福島第二原子力発電所1号(2,3,4号)発電用原子炉 廃止措置計画認可申請について (審査会合における指摘事項の回答)

令和2年10月 東京電力ホールディングス株式会社

令和2年7月2日の審査会合における指摘事項の回答

貯蔵量・搬出量の推移イメージ

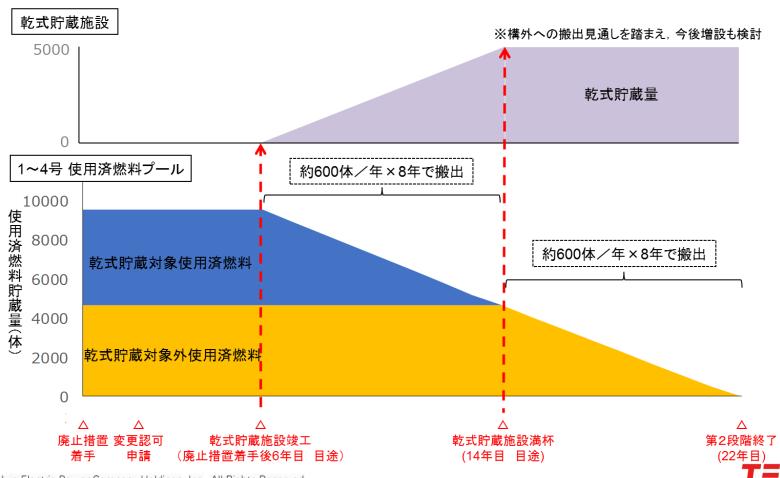
使用済燃料プールからの燃料搬出について、燃料の搬出先や貯蔵体数推移等のシミュレーションを示すこと。 また、乾式貯蔵施設について、竣工時期や規模等を示すこと。

- 今回の搬出工程は、技術的に原子炉本体周辺設備等解体撤去期間(第2段階)の終了までに、 使用済燃料プールから全ての使用済燃料を搬出することができることを示したもの。
- 乾式貯蔵施設については、竣工時期を廃止措置着手後6年目を目途、貯蔵規模を全貯蔵量の 約半数(約4,800体)として仮定。構外への搬出見通しを踏まえ、今後増設も検討。
- 使用済燃料プールからの搬出ペースについては、乾式貯蔵施設の竣工から第2段階の終了までの16年間で均等な搬出量(約600体/年)を想定。キャスク仕立実績から、上記搬出は技術的に可能と評価。
